歩行者の安全性確保のため歩道部分の工事に着手します！

須磨多聞線の設計について

このたび、設計に関するご意見・ご質問と神戸市の考え方について、住民の皆さまにお知らせします。

高架橋

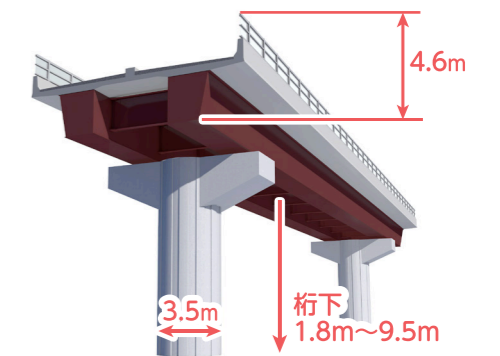
Q 高架橋の計画はどうなるのか？

A 橋長：317m
総幅員：約8.0m～13.0m
橋梁形式：鋼7径間連続非合成箱桁橋

橋梁寸法 箱桁の厚み 2.0m
橋脚の幅 3.5m
